改善箇所説明図

代表型式：カトウ JDS-KRC005

矢視 A

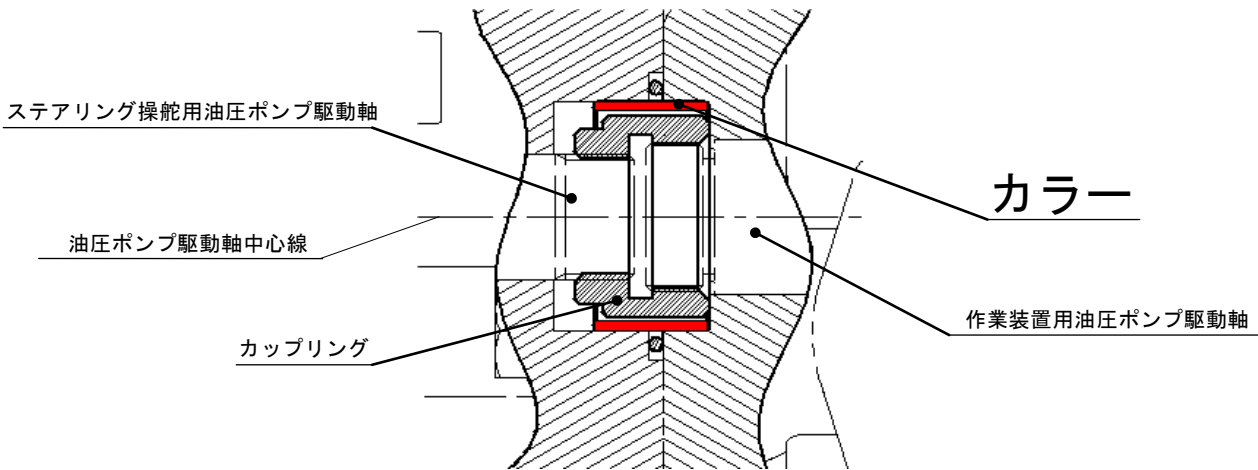
ステアリング操舵用油圧ポンプにおいて、当該ポンプと作業用ポンプの駆動軸を結合する際に使用するカップリングの位置合せカラーを組み込み忘れていたため、ポンプ駆動軸に位置ずれが生じてカップリングが摩耗する。そのため、そのままの状態で使用を続けると、カップリングの摩耗が進行してステアリング操舵用油圧ポンプに機能低下が生じ、パワーステアリングが効かなくなるおそれがある。

全車両、ポンプ軸結合部カップリングの位置合せカラーを取付ける。その際、カップリングに摩耗が確認された場合はカップリングの交換を行う。
